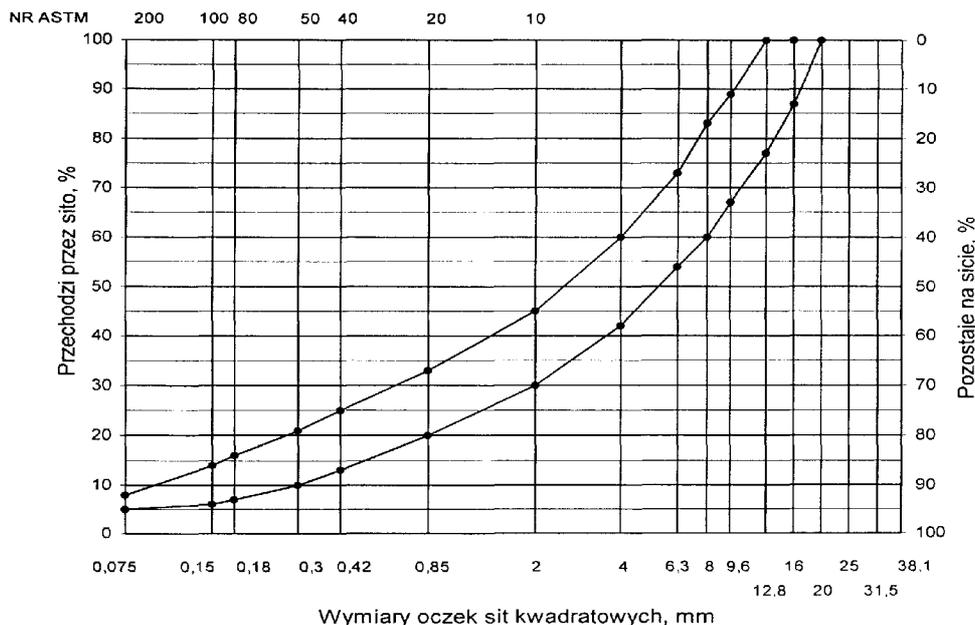
Pytanie 8. W D-04.08.01 wymieniona jest warstwa wyrównawcza 0/8 dla KR 3-6. Według PN-S-96025:2000 dla warstwy wiążącej, wyrównawczej, wzmacniającej nie występuje mma o takim uziarnieniu, jedyna tak mma występuje w krzywych granicznych do warstw ścieralnych ale dla KR 1-2. W związku z niezgodnością prosimy o wyjaśnienia.
Odp. Uziarnienie dla warstwy wyrównawczej powinno być 0/16 mm. Poniżej podajemy właściwe krzywe uziarnienia.
